美浜発電所コメント回答資料	
提出年月日	2021年12月21日

美浜発電所1, 2号炉
廃止措置計画変更認可申請及び原子炉施設保安規定
変更申請のコメント回答

関西電力株式会社

「原子炉領域」の解体撤去手順及び工法案について

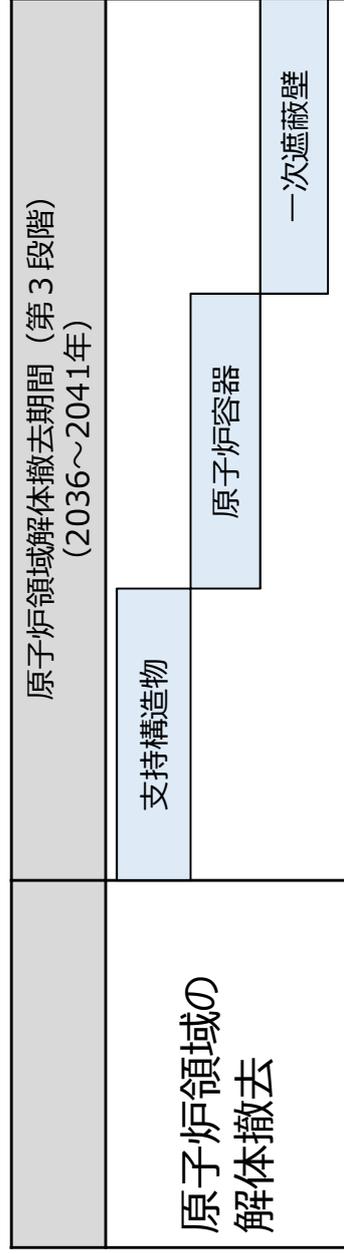
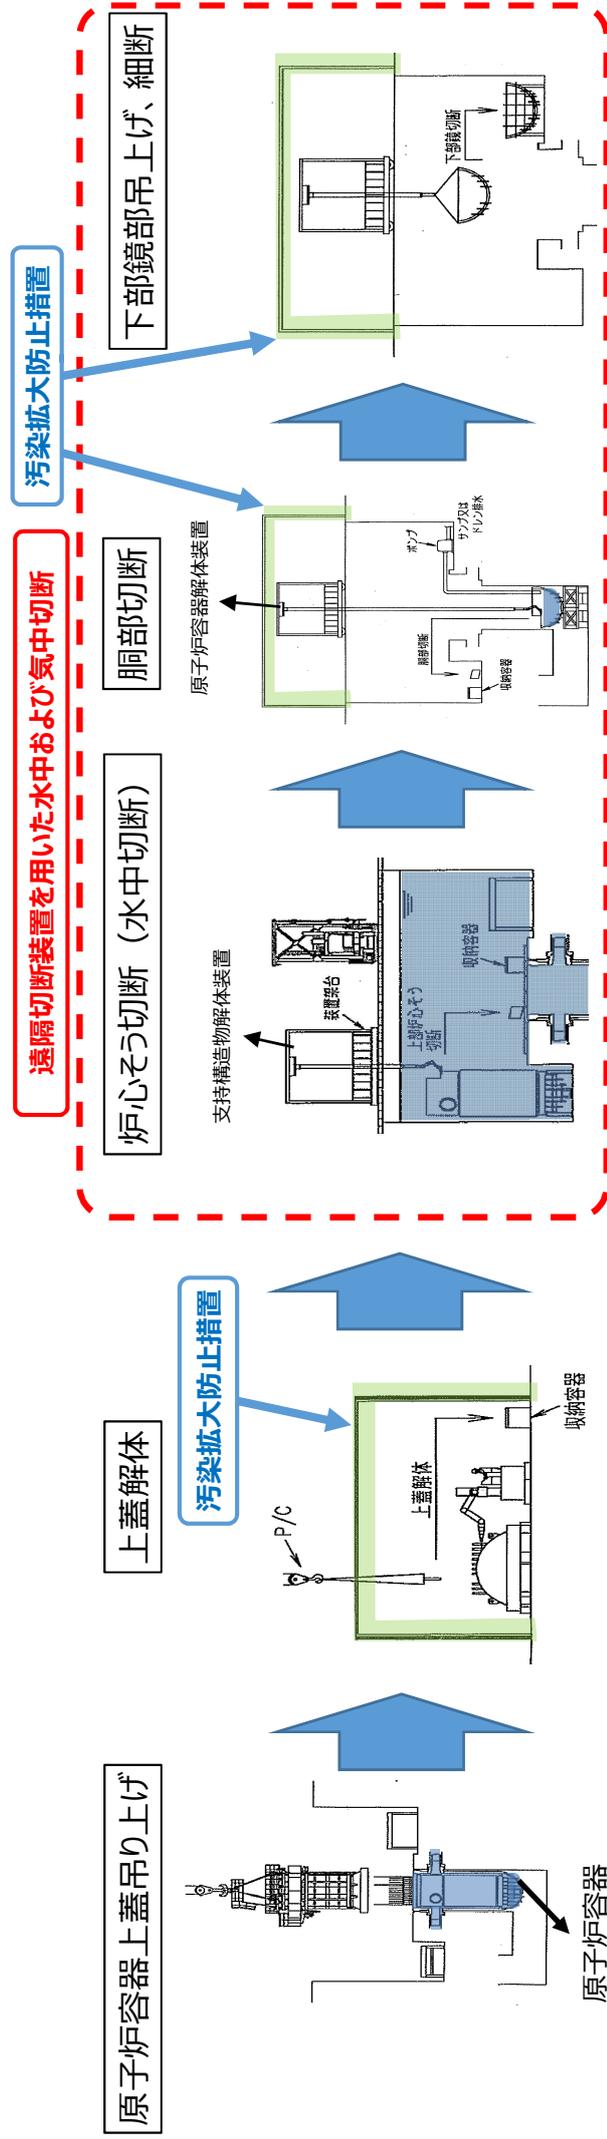
原子炉領域は、支持構造物、原子炉容器及び一次遮蔽壁の順に解体する。解体工法については、将来の技術の発展等も踏まえ、安全かつ合理的な工法を選定する。

キャビティに水を張り、キャビティ内の架台に支持構造物を設置し、遠隔操作で専用の解体装置を用いて容器に収納可能な大きさまで水中で機械的切断し、容器に収納する。

キャビティ水張り時に原子炉容器上蓋を吊り上げ、EL.10.0Mのフロア上で解体する。
キャビティ水抜き後、原子炉容器内の水を抜きながら、遠隔操作で専用の解体装置を用いて容器に収納可能な大きさまで気中で熱的もしくは機械的切断し、容器に収納する。

原子炉容器解体後に放射線量の高い炉心周辺のコンクリートは、ワイヤー切断もしくは大型コアボーリング法により遠隔操作で切り出し、気中で切断して容器に収納する。線量の低い外側のコンクリートは、はつり用重機等を用いて解体する。

汚染の推定分布図（美浜1号炉）

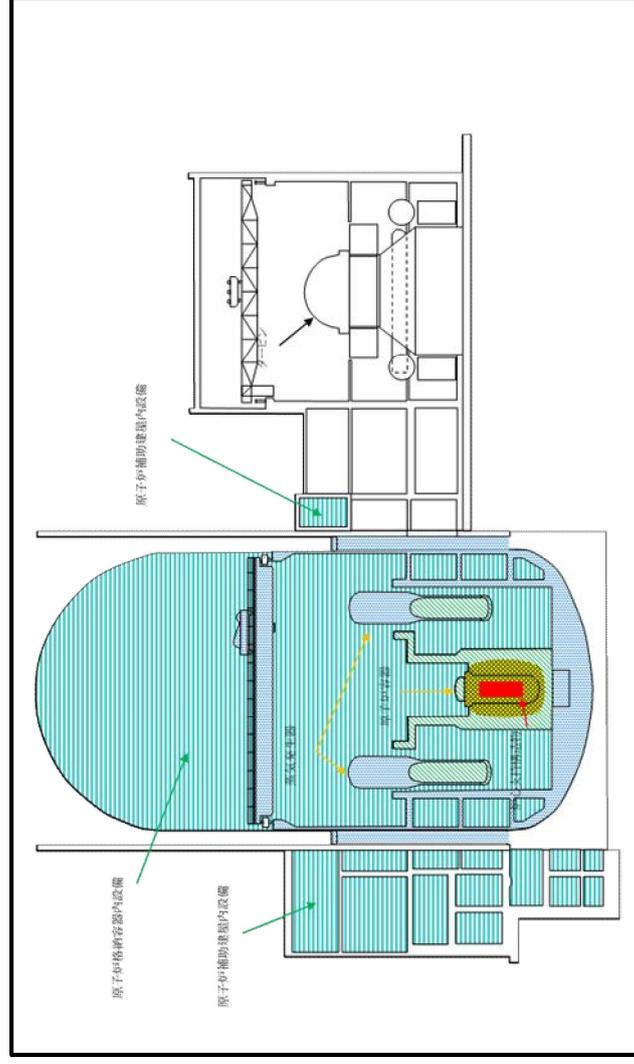
作業員の被ばく低減および合理的な解体工法の策定を目的として、金属およびコンクリートの試料を採取し、放射能測定等によって施設内の汚染状況を正確に把握

- **高線量物取扱い時の遠隔装置の採用**
原子炉容器、支持構造物からのサンプル採取等は、遠隔装置を用いて行った。
- **放射線遮へいの設置**
- **汚染拡大防止措置**
- **防護具の着用**
